高浜発電所3号機の工事計画認可申請の補正書の概要

添付資料2

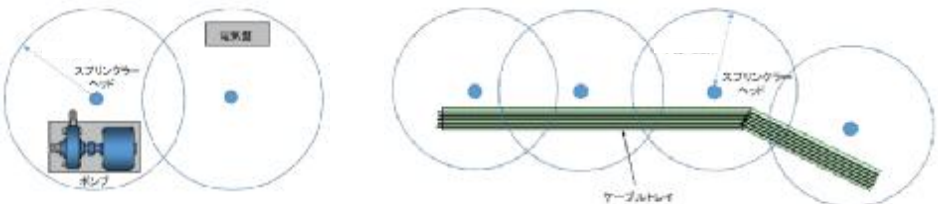
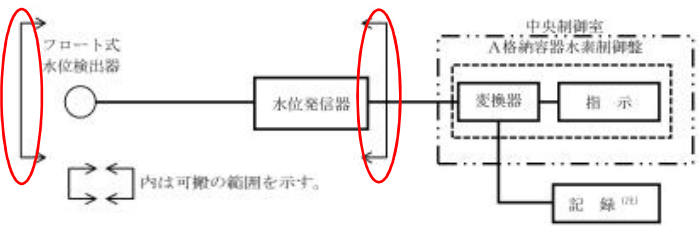
<例>																																				
	前回（平成27年4月15日）	今回（平成27年7月16日）																																			
【基本設計方針】 ・説明内容の追加	屋外の重大事故等対処設備は、重大事故等時における屋外の環境条件を考慮した設計とする。操作は中央制御室から可能な設計又は設置場所で可能な設計とするか、人が携行して使用可能な設計とする。	屋外の重大事故等対処設備は、重大事故等時における屋外の環境条件を考慮した設計とする。...（途中略）... <u>屋外重大事故等対処設備については、風（台風）及び竜巻による風荷重に対し、位置的分散を考慮した保管により、機能を損なわない設計とする。</u> <竜巻により屋外重大事故等対処設備が同時に機能を損なわないよう分散配置する説明を追記（下線部）>																																			
【基本設計方針】 ・記載内容の充実	水噴霧消火設備（3・4号機共用、3号機に設置（以下同じ。））により消火を行う設計とし、火災発生時の煙の充満及び放射線の影響により消火活動が困難とならないところは、自動消火設備である海水ポンプの二酸化炭素消火設備並びに可搬型の消火器又は消火栓により消火を行う設計とする。	水噴霧消火設備（3・4号機共用、3号機に設置（以下同じ。））により...（途中略）...消火を行う設計とする。 <u>スプリンクラーは、消火対象が放水範囲内に入る設計とし、動作後は消火状況の確認、消火状況を踏まえた消火活動を実施することを保安規定に定める。</u> <スプリンクラーの放水範囲と動作後の消火活動を保安規定に定めることの記事を充実（下線部）>																																			
【要目表】※ ・表現の見直し	可搬式代替低圧注水ポンプ出口接続口 ～ スプレイヘッド 50m、10m、5m、1m送水用ホース	<u>可搬式代替低圧注水ポンプスプレイヘッド用</u> <u>50m、10m、5m、1mホース</u> <要目表に記載の名称の表現を見直し（下線部）>																																			
【添付資料】 ・説明図の追加	 <p style="text-align: center;">スプリンクラーヘッドの設置図面の追加</p>																																				
【添付資料】 ・説明図の記載内容の充実	 <p style="text-align: right;">可搬範囲の明確化</p>																																				
【添付資料】 ・表やグラフの記載内容の充実

<p style="text-align: right;">機器の設置場所を追記</p>		主要設備	通信回線種別		専用	輻輳	設置場所及び設置の有無		緊急時対策所	中央制御室	保安電話	電力保安通信用回線	有線系（光ケーブル）	○	◎	有	有	無線系（多重無線）	○	◎	有	有	衛星保安電話	通信事業者回線	衛星系	○	◎	有	無	衛星電話（可搬）	通信事業者回線	衛星系	○	◎	有	無
主要設備	通信回線種別							専用	輻輳	設置場所及び設置の有無																											
			緊急時対策所	中央制御室																																	
保安電話	電力保安通信用回線	有線系（光ケーブル）	○	◎	有	有																															
		無線系（多重無線）	○	◎	有	有																															
衛星保安電話	通信事業者回線	衛星系	○	◎	有	無																															
衛星電話（可搬）	通信事業者回線	衛星系	○	◎	有	無																															
【添付図面】 ・表現の見直し	車両型設備の車両寸法の記載箇所を変更
